**Verslag huishoudelijke elektrische installatie op laagspanning en zeer lage spanning****Algemeen:**

Referentie: 009-20260821-03	Datum controle: 21/08/2026
Keurder: 009

Eigenaar: Joanne van aelst	EAN-code: 541448820068300379
Adres installatie: Ommegangstraat 80, 9681 - Maarkedal	Nummer teller(s): 1sag1105381385
Distributienetbeheerder installatie: Fluvius	
Datum uitvoering installatie:	☒ Vóór 01/10/1981 ☐ Tussen 01/10/1981 en 01/06/2020 ☐ Vanaf 01/06/2020
Type:	☒ Wooneenheid ☐ Niet-huishoudelijk ☐ PV ☐ Batterij ☐ Laadpaal

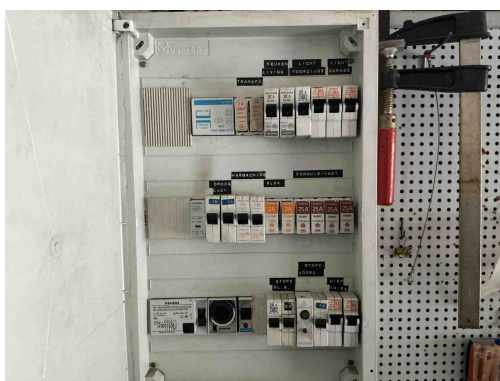
B17 - De voedingsspanning is niet op elk bord vermeld (Boek 1: 3.1.3.3).

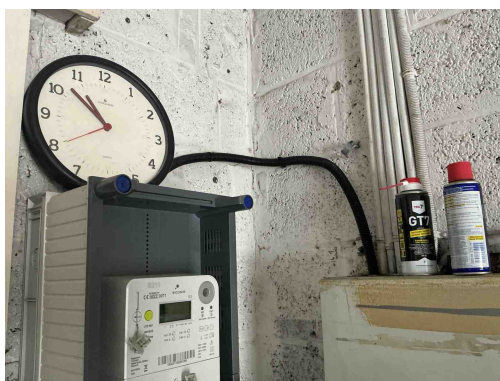
D08 - De nodige markeringen op de beveiligingstoestellen ontbreken of zijn onleesbaar (Boek 1: 5.3.5.5).

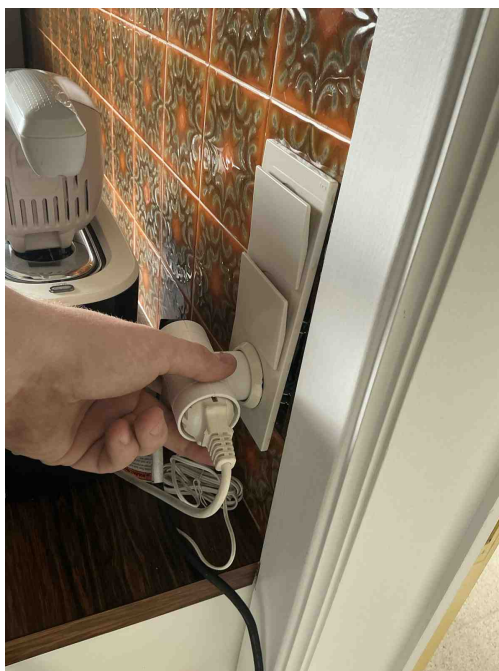
B34 - Het kabeltype van de meterbord verbinding aan de oorsprong van de installatie beantwoordt niet aan de minimale vereisten vastgelegd door de distributienet beheerder. (Boek1: 1.5 + SYNERGRID C1/107)

Opmerking: Vob enkel toegestaan bij een gekoppelde Meterbord verbinding

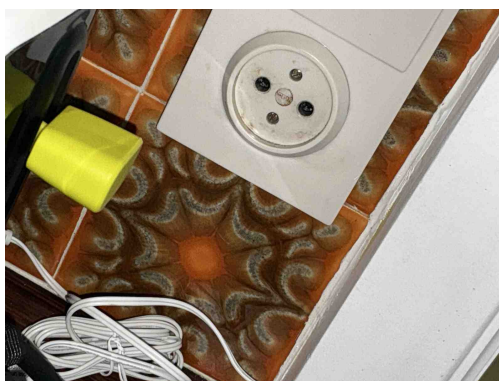
T10 - Bepaalde contactdozen en/of schakelaars zijn niet degelijk bevestigd (Boek 1: 1.4.1.3).
Opmerking: Oa Keuken,

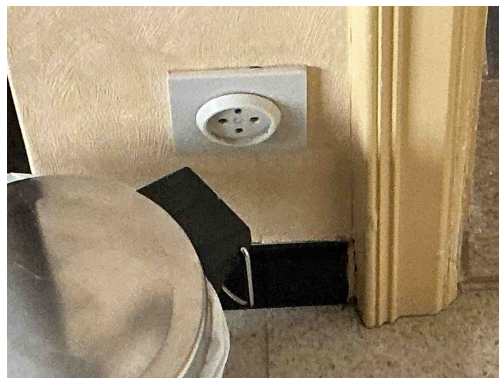
A20 - Er bevindt zich een contactdoos zonder beschermingsgeleider in de elektrische installatie. Deze is niet geplaatst achter een differentieelstroombeschermingsinrichting met grote (max. 30mA) of zeer grote (max. 10mA) gevoeligheid.

Opmerking: Algemeen,...

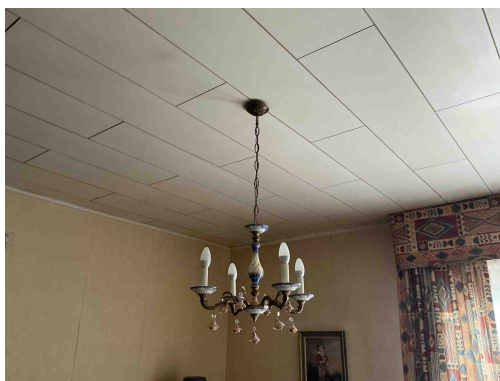
A20 - Er bevindt zich een contactdoos zonder beschermingsgeleider in de elektrische installatie. Deze is niet geplaatst achter een differentieelstroombeschermingsinrichting met grote (max. 30mA) of zeer grote (max. 10mA) gevoeligheid.

Opmerking: Algemeen,...

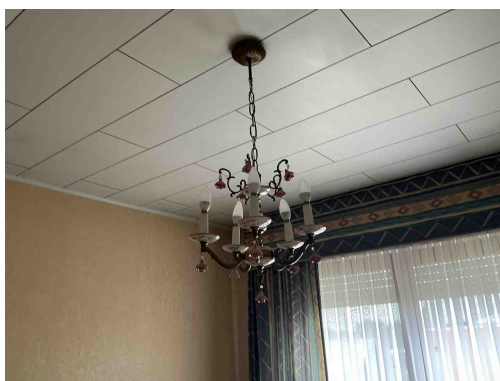
Klasse 0 is verboden
Opmerking: Oa Living, gang

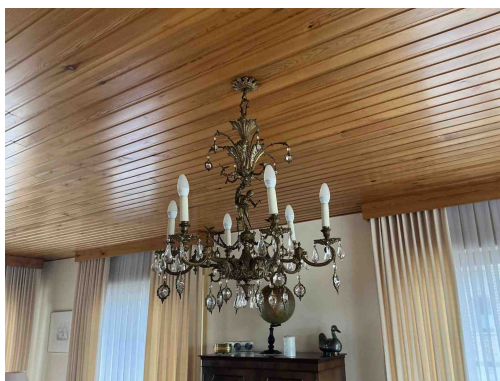
Klasse 0 is verboden
Opmerking: Oa Living, gang

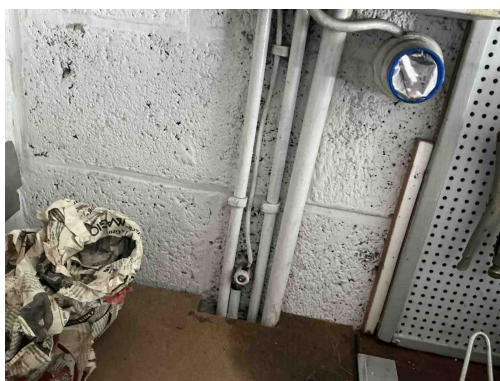
Klasse 0 is verboden
Opmerking: Oa Living, gang

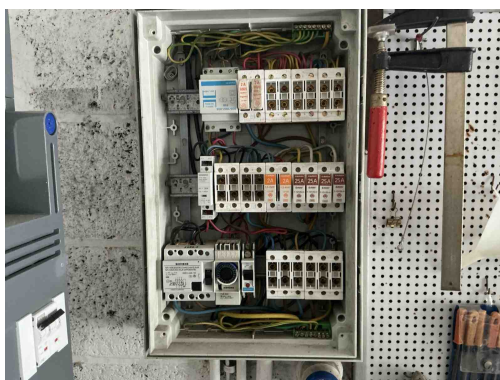
A09 - De isolatie van de aardgeleider en/of beschermingsgeleider is niet gekenmerkt door de geel / groene kleurencombinatie (Boek 1: 5.4.3.3).
